## 改善箇所説明図②

燃料フィルタ取り付けバンドの止め具  
(基準不適合発生箇所)

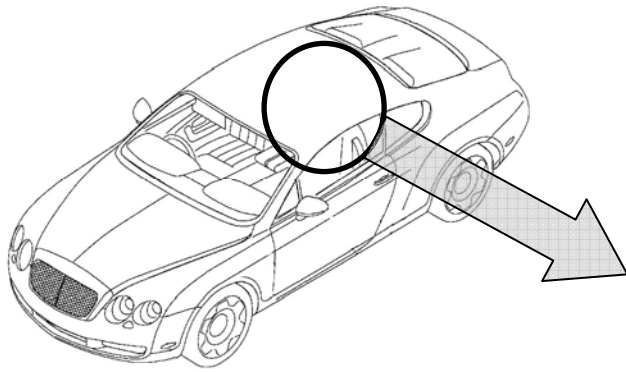
取り付けバンドの止め具の位置が不適切なもの 取り付けバンドの止め具の位置を改善したもの

燃料フィルタの取り付けバンドの止め具の位置に不適切なものがあるため、フィルタの表面処理に損傷を与え、道路凍結防止剤による腐食が発生することがある。そのため、そのまま使用を続けると燃料が漏れるおそれがある。

全車両、取り付けバンドの位置を確認し、不適切なものは取付位置を改善するとともに、燃料フィルタを新品と交換する。
